# KONSESJONSSØKNAD FOR MIDTRE VIKDAL KRAFTVERK ENDRINGSMELDING

Vefsn kommune, Nordland Fylke

Torbjørn Sneve, mars 2012

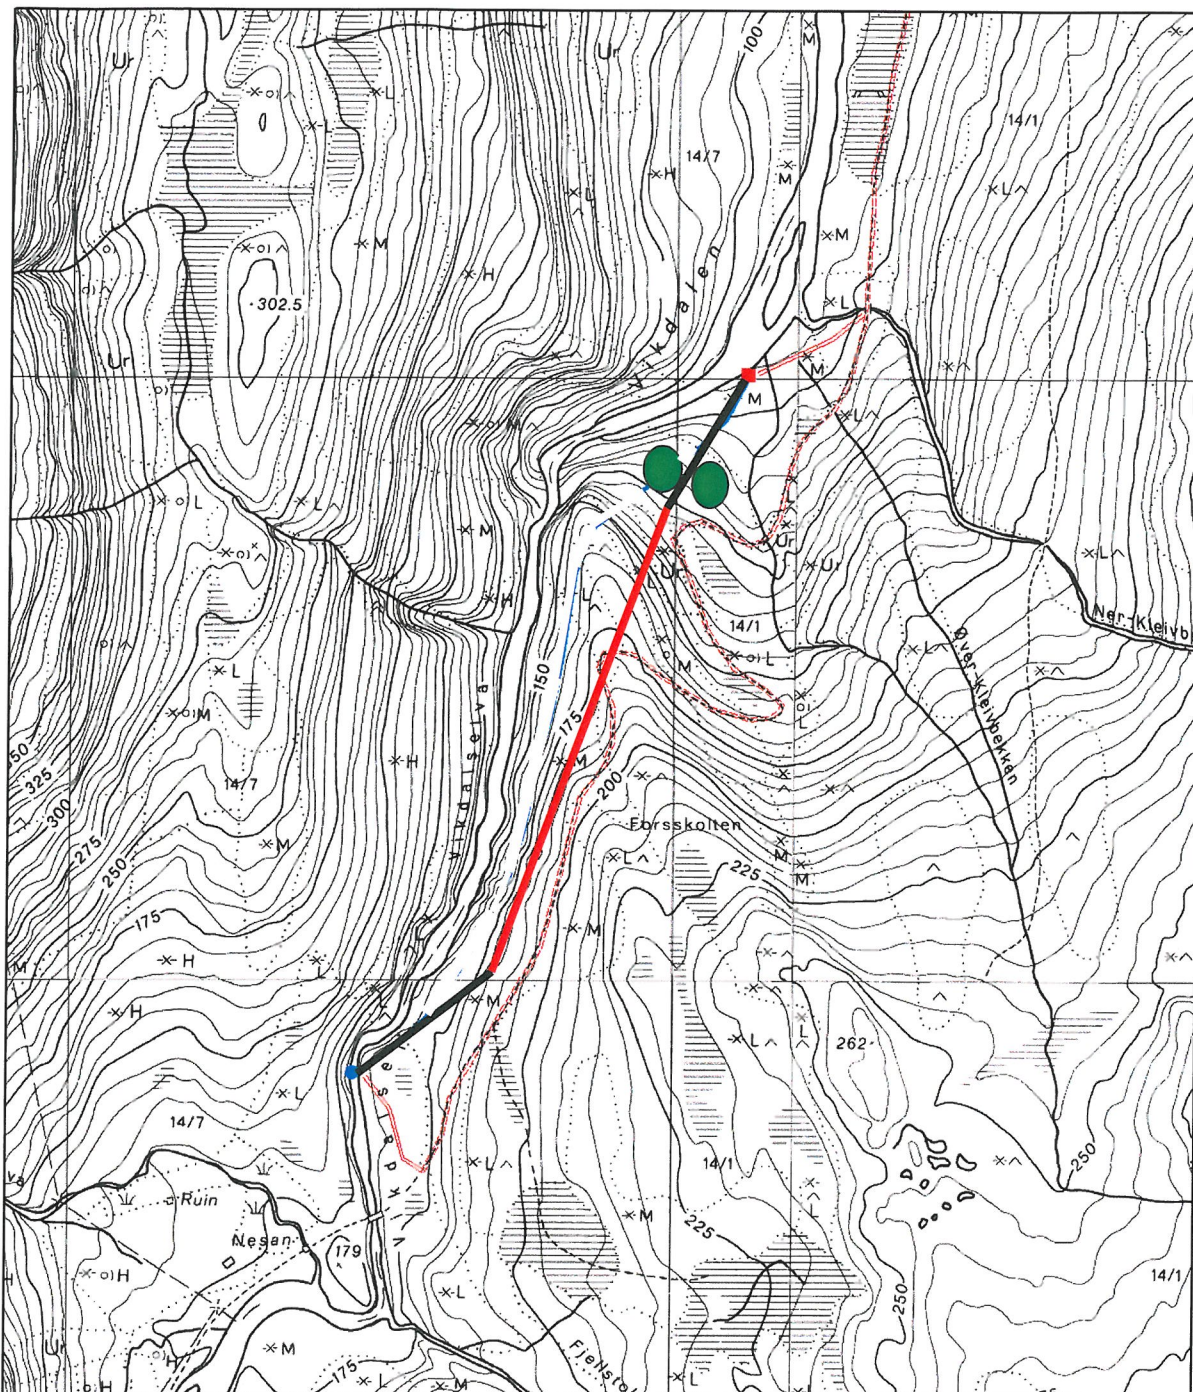
Fra inntaket legges rør med diameter 1400 mm i sprengt grøft ca 150 – 200 m frem mot påhugg for vannvei i fjell. Vannvei i fjell blir ca 500 – 550 m. Denne kan etableres som konvensjonell tunnel i kombinasjon med boret sjakt siste del opp til inntaket. Alternativt kan denne etableres som fullprofilboret tunnel på hele strekningen. Nedenfor tunnelen forutsettes rørgata lagt nedgravd ca 150 m til kraftstasjonen.

I og med at det legges opp til ca 550 m tunnel, vil det være behov for å deponere ca 15 000 kubikkmeter løsmasse i en tipp like utenfor påhugget til tunnelen. Det er da tatt høyde for konvensjonell tunnel som vil gi størst volum av masser som må deponeres. Ved fullprofilboring av hele strekningen reduseres volumet betraktelig til ca 1000 kubikkmeter. Tippen forutsettes lokalisert langs lifoten sør- øst for påhugget.
